**DIPARTIMENTO AMBIENTE, PAESAGGIO E QUALITÀ  
URBANA**

**Oggetto:** **Altea Independent Power Producer Srl.** D.Lgs n. 152/2006, L.R. n.26/2022. Verifica di assoggettabilità a VIA inerente al “Progetto di un impianto agrivoltaico avanzato con potenza in immissione pari a 18,125 Mwp integrato con sistema di accumulo (BESS) da 6,43 MW da realizzarsi nei comuni di Ugento, Casarano, Taurisano, Ruffano”.

*Contributo istruttorio*

Fig. 4. Dettaglio. REL.028 - Note di controdeduzione.

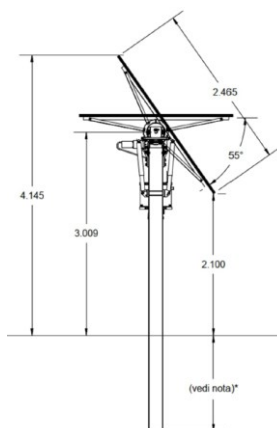
La recinzione perimetrale ha un'altezza di 2,50 m ed è costituita da rete metallica con franco orizzontale da 20 cm per il passaggio della microfauna. Lungo il perimetro esterno è prevista una fascia di mitigazione della larghezza di 5 m costituita da biancospino, corbezzolo e prugnolo ovvero *“da essenze tipiche della macchia mediterranea ed autoctone della Puglia e privilegiando le essenze rustiche, nettariifere ed in parte fruttifere”*. L'accesso ai campi è garantito da cancelli carrabili con varco della larghezza di 4,40 m; infine lungo il perimetro è prevista una quantità non definita di pali per l'illuminazione e la videosorveglianza alti circa 3 m.

Fig. 8. Ortofoto con impianti fotovoltaici. In rosso quello in esame, in giallo gli esistenti.

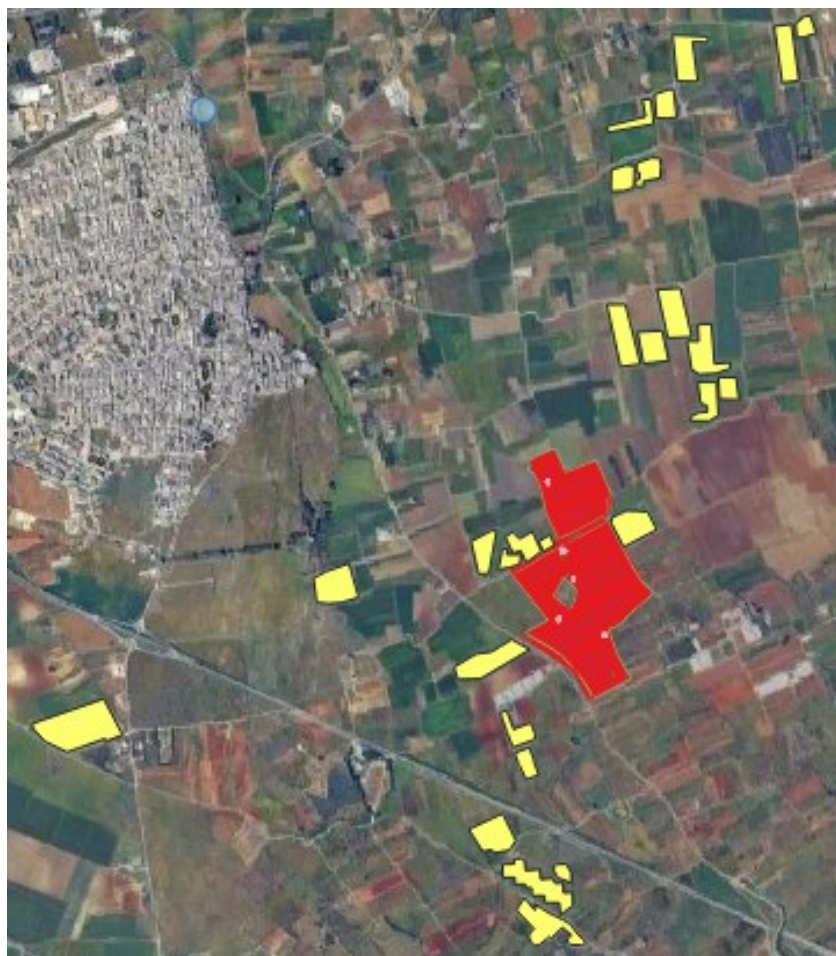
L'analisi cumulativa del contesto territoriale, documentata dalla cartografia di raffronto (Fig. 8), evidenzia una **marcata e diffusa saturazione antropica** determinata dalla stretta adiacenza tra l'impianto in esame (in rosso) e **numerose installazioni fotovoltaiche preesistenti** (in giallo - di cui tre in prossimità), a cui si sommano le estese coperture artificiali in plastica delle limitrofe produzioni orticole e floro-vivaistiche. All'interno di questa matrice fortemente antropizzata, i capisaldi storici e architettonici del paesaggio agrario tradizionale, quali i **complessi masserizi**, subiscono un drastico processo di decontestualizzazione e degrado percettivo, venendo declassati da storici centri di organizzazione e presidio del territorio a **semplici nuclei edilizi superstiti, isolati e letteralmente accerchiati da superfici riflettenti industriali**. A subire questo drastico processo di alterazione sono anche le **antiche ripartizioni terriere e le tessiture parcellari storiche che caratterizzavano il tradizionale mosaico agrario**, i cui tracciati identitari vengono frammentati o del tutto obliterati dall'estendersi dei nuovi recinti tecnologici. La sommatoria di tali interventi, sviluppatasi in assenza di una pianificazione organica e di una visione d'insieme, **annulla la riconoscibilità storica dei luoghi e compromette irreversibilmente la trama identitaria del Salento delle Serre**. Tale scenario configura una **palese violazione delle prescrizioni e degli obiettivi di tutela del PPTR**, il quale impone la salvaguardia delle caratteristiche strutturali e della vocazione del paesaggio agrario rispetto a **dinamiche di industrializzazione forzata** che ne negano la memoria storica e l'integrità morfologica.

Fig. 9. L'impianto interferisce con l'UCP - Coni Visuali fascia "B" e "C"-art. 85 co. 4 NTA del PPTR.

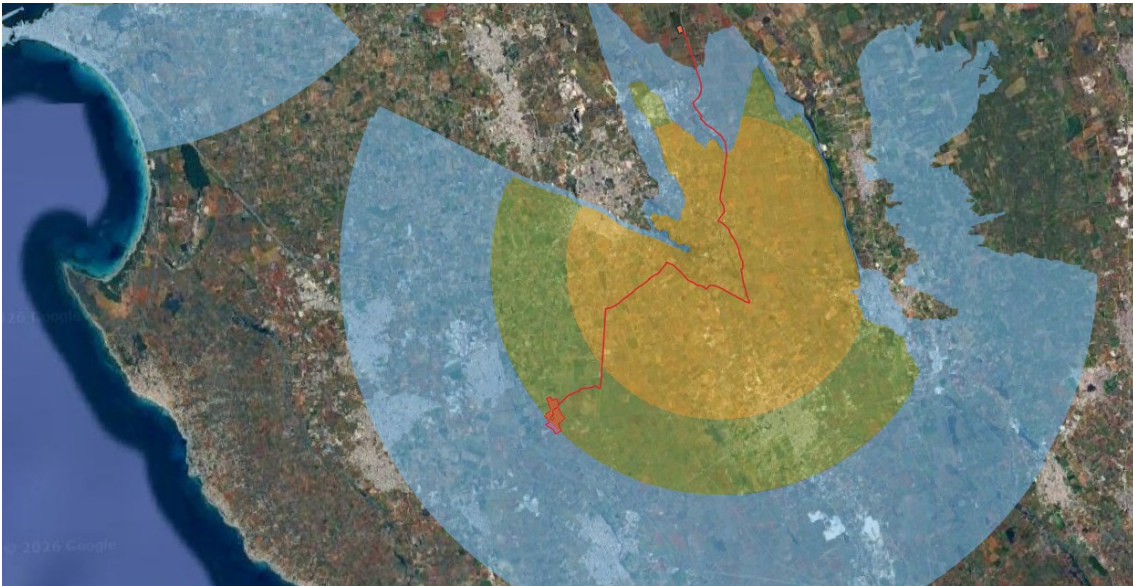
- l'impianto interferisce con l'**UCP - Coni Visuali** fascia "B" e "C" della località **Casarano-Ruffano Cripta del Crocifisso** (fig. 9).
